VYSVĚTLENÍ ZADÁVACÍ DOKUMENTACE Č. 3

Název veřejné zakázky:	Rozšíření kapacit zázemí ZŠ Šlapanice – pavilony F a G
Druh veřejné zakázky:	Stavební práce
Režim veřejné zakázky:	Nadlimitní veřejná zakázka
Druh zadávacího řízení:	Otevřené nadlimitní řízení
Název zadavatele:	Město Šlapanice
Sídlo zadavatele:	Masarykovo náměstí 100/7, 664 51 Šlapanice
IČO zadavatele:	00282651
Právní forma zadavatele:	801 - Obec nebo městská část hlavního města Prahy
Zastoupení:	Mgr. Michaela Trněná, starostka
Adresa profilu zadavatele:	https://zakazky.slapanice.cz

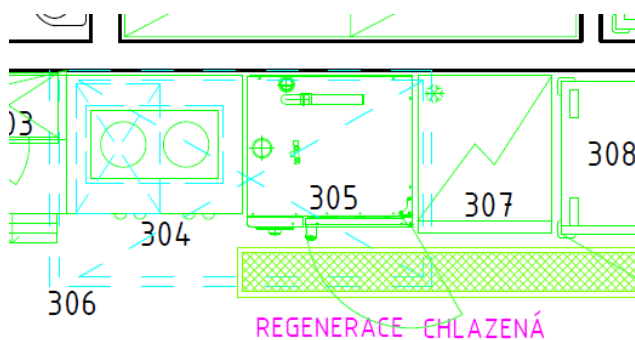
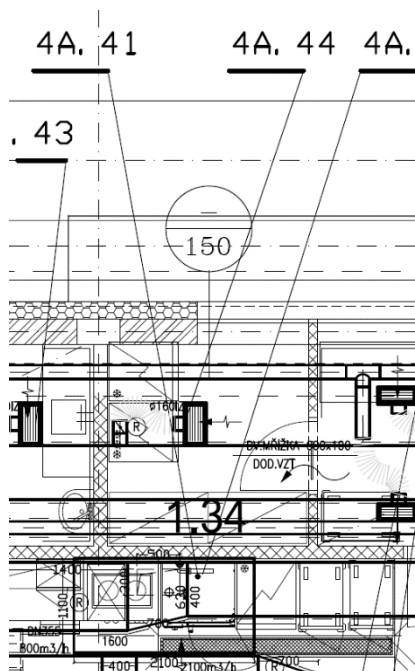
V předaném výkazu výměr jsou uvedeny následující rozměry pro odtahový zákryt vč. osvětlení u zařízení č. 4A.41:

190	K	4A.41	odtahový zákryt nerezový pro zavěšení na stěnu, 1000 x 1100 x 450 , Vo=1600m3/h, vč.filtrace účinná, hliníkové filtry z tahokovu , vypouštěcí ventil kondenzátu, vč.osvětlení, zapuštěné s krytem z bezpečnostního skla	kpl	1
-----	---	-------	---	-----	---

Dle našeho názoru je rozměr chybný. Dle výkresové dokumentace by měl být odtahový zákryt širší a to minimálně 1750 mm (varný modul 900 mm, konvektomat 850 mm)

Odpověď:
Zadavatel poskytuje upravený výkaz výměr.

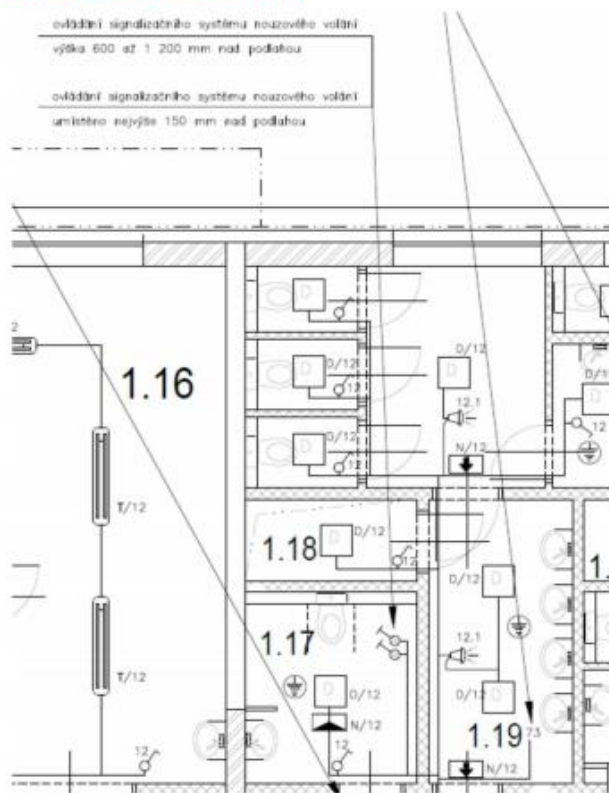
Slaboprůd:

Stejné místo v silnoproudu:

Žádáme zadavatele o prověření duplicity a případně o aktualizaci

Ano, jedná se o duplicitu, z výkresové dokumentace odstraněno.

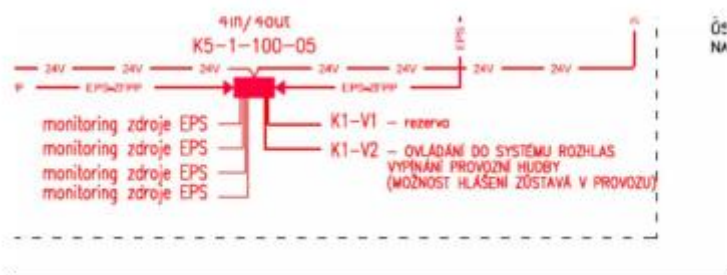
Po prozkoumání zadávací dokumentace konstatujeme, že ústředna rozhlasu je umístěna v místnosti 1.15 společně s ostatními nepožárními zařízeními. Jelikož pro komponenty rozhlasu není navržen rozvaděč s požární odolností, pak toto řešení odporuje požadavkům ČSN 73 8048.

Pokud zadavatel trvá na dodržení normových požadavků domácího rozhlasu s nuceným poslechem podle platných norem, vyhlášek a zákonů, potom žádáme úpravu zadávací dokumentace tak, aby projektem navržené řešení těmto požadavkům vyhovovalo.

Navržený systém domácího rozhlasu není navrhován jako nouzový zvukový systém ale jako běžný domácí rozhlas s nuceným poslechem. Z tohoto důvodu není požadováno jeho provedení dle ČSN EN 60849. Systém rozhlasu nebude složit pro řízení evakuace, to zajišťuje systém EPS požárními sirénami. Z tohoto důvodu není požadován rozvaděč s požární odolností dle ČSN 73 0848.

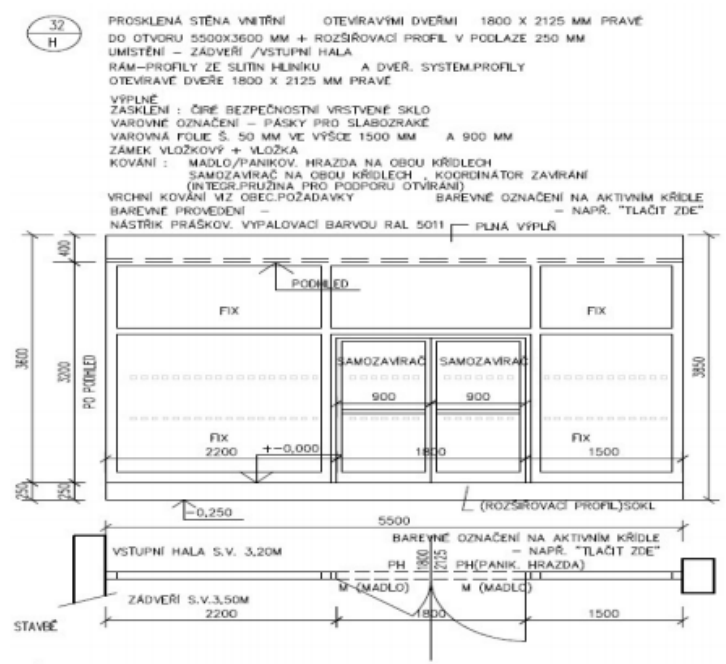
Ve výkazu-výměr slaboproudu, kapitola D2 (EKV) je uvedeno:

Elektrický dveřní zámek je součástí dodávky dveří - viz dokumentace stavby
